# 普陀区长风公园改造提升工程（建筑部分） 方案变更公示

## 普陀区长风公园改造提升工程（建筑部分） 方案变更

## 本次变更内容：

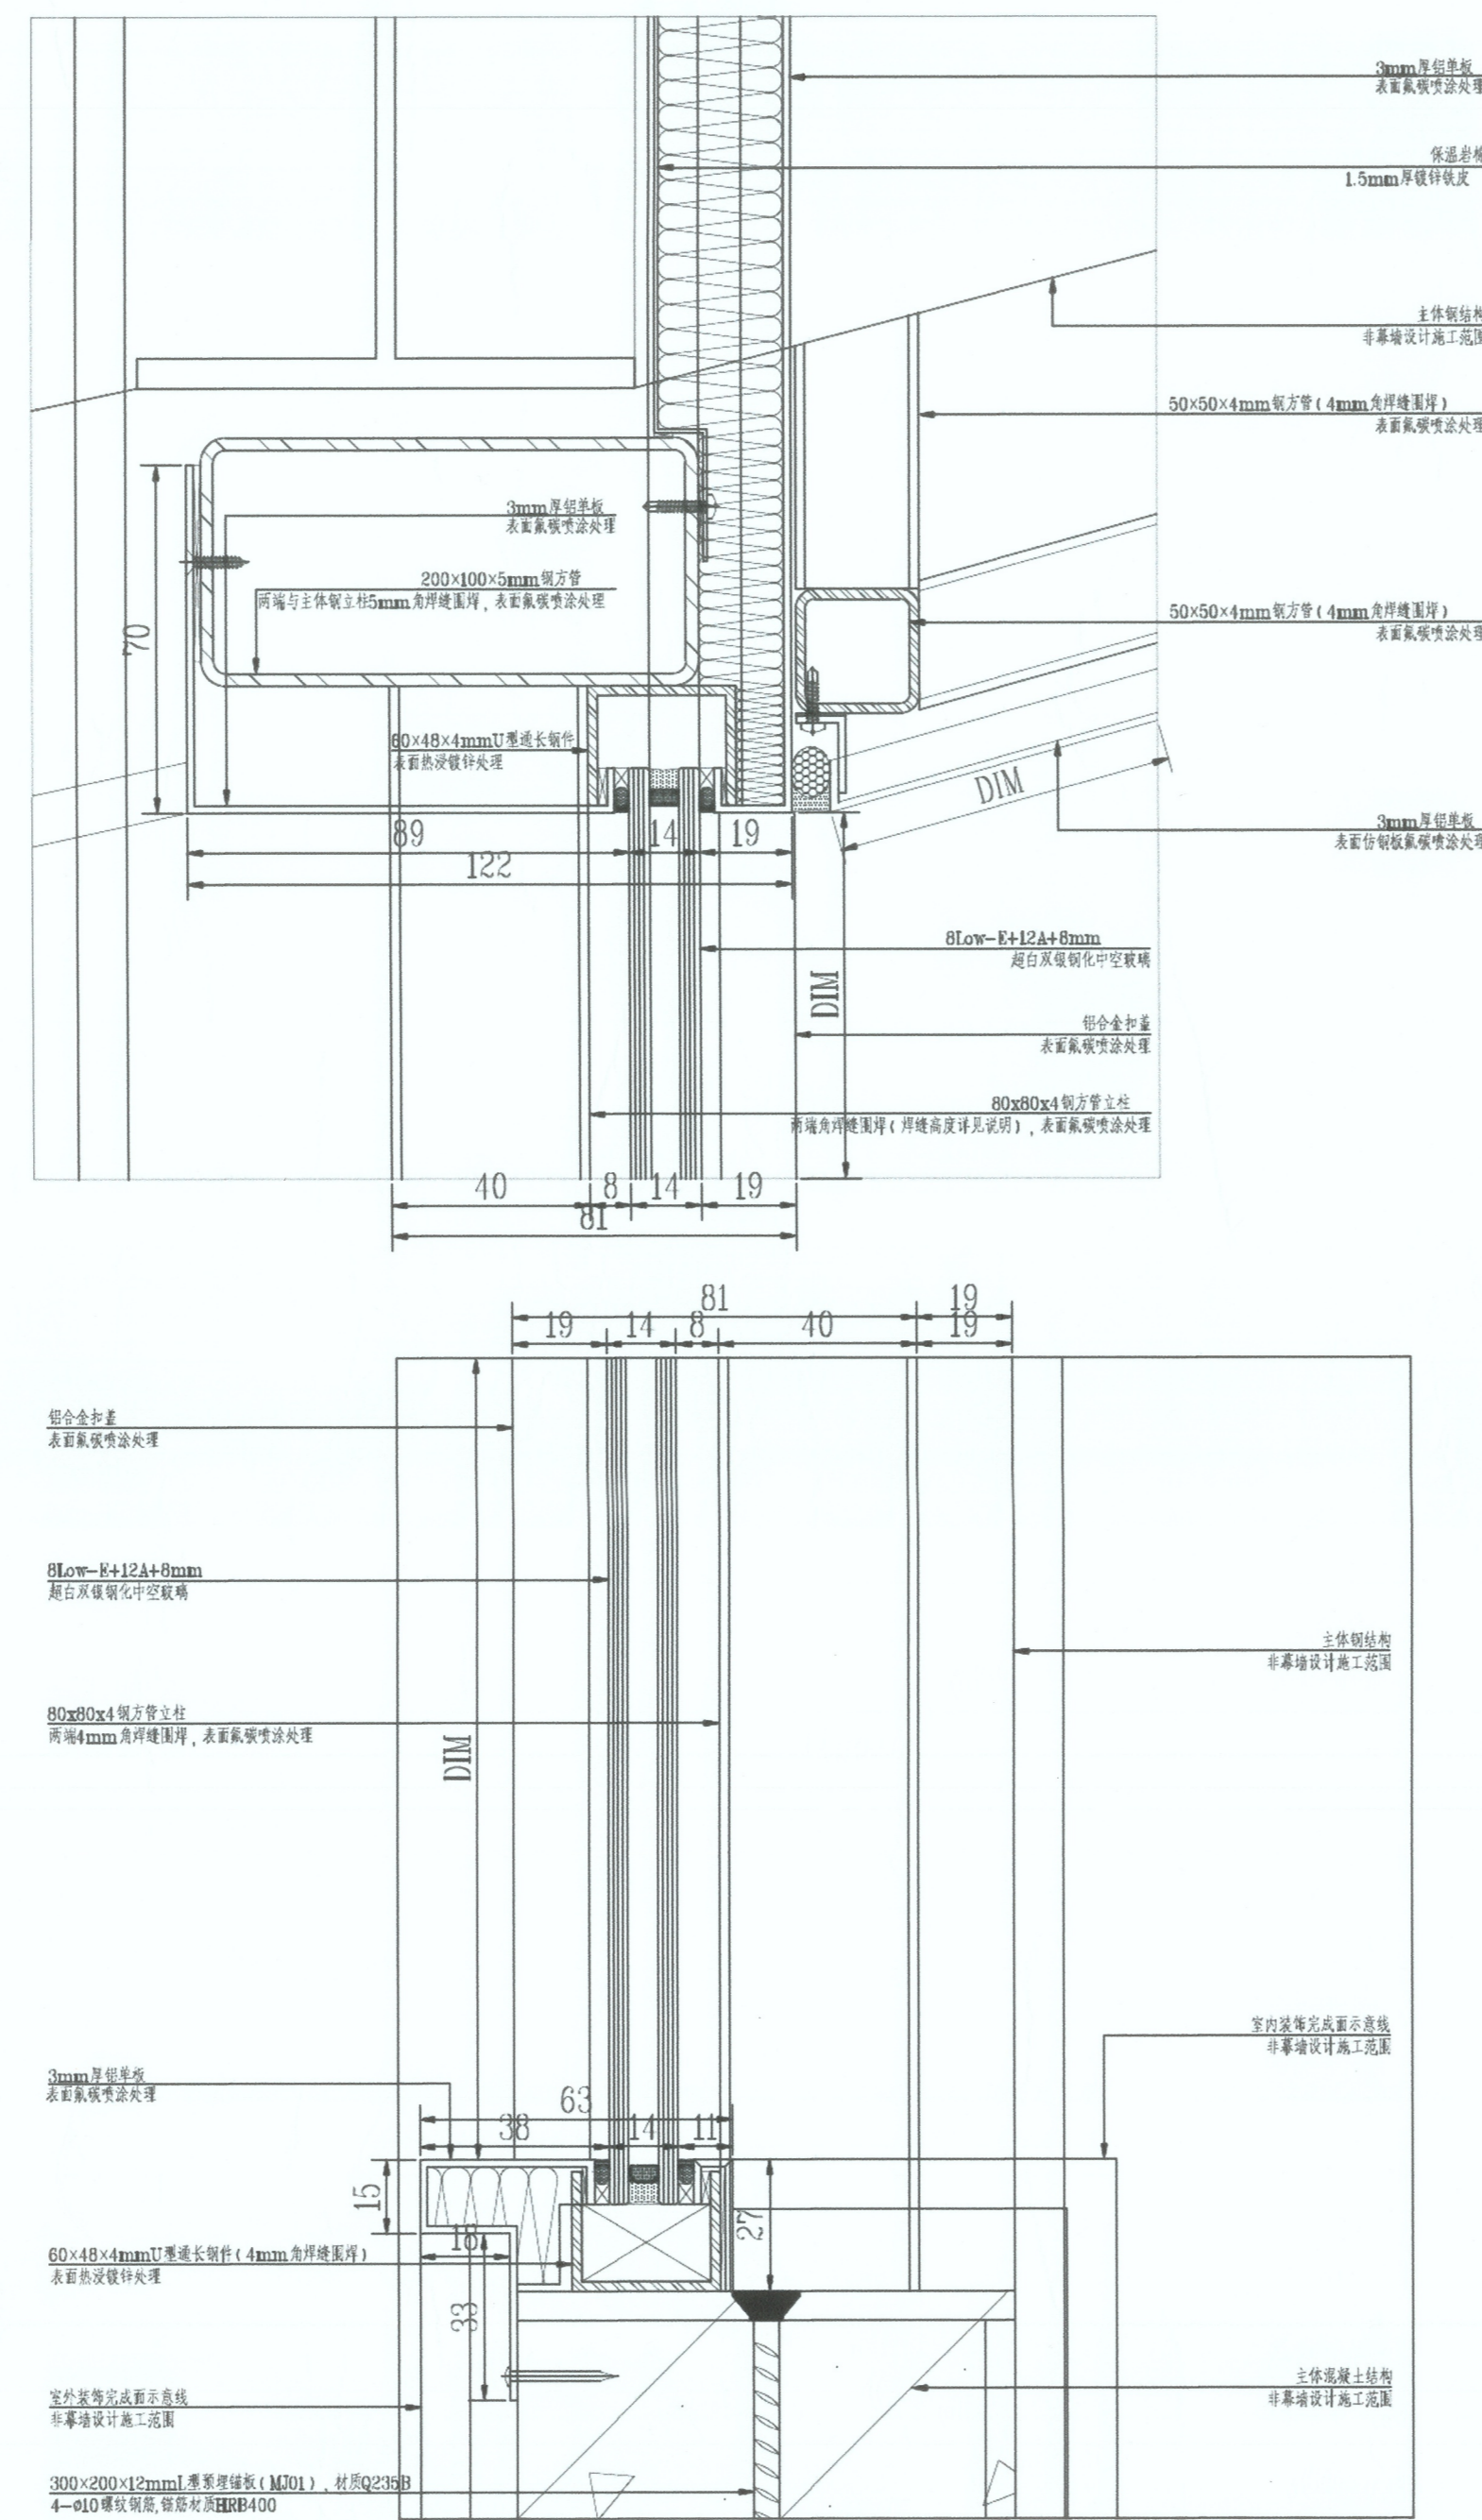
1、平面、立面、建筑高度等调整，涉及建筑单体：

- (1)、二号客厅公园服务用房
- (2)、一号码头管理用房
- (3)、勇敢者道路服务用房
- (4)、科普基地厕所
- (5)、铁臂山南侧公园服务建筑建筑规模扩大，增加功能空间
- (6)、变电站3
- (8)、大舞台建筑
- (9)、电气设备用房
- (10)、垃圾房
- (11)、变电站1

2、部分单体立面微调，使用幕墙系统，涉及建筑单体：

游乐场管理用房、二号码头、科普基地建筑

3、部分单体因避让场地内大树，位置进行微调，涉及建筑单体：

雷锋铜像厕所、变电站1、游乐场厕所、变电站3，因位置变化，与周边建筑间距及退界微调。

4、取消一号门游客服务中心单体
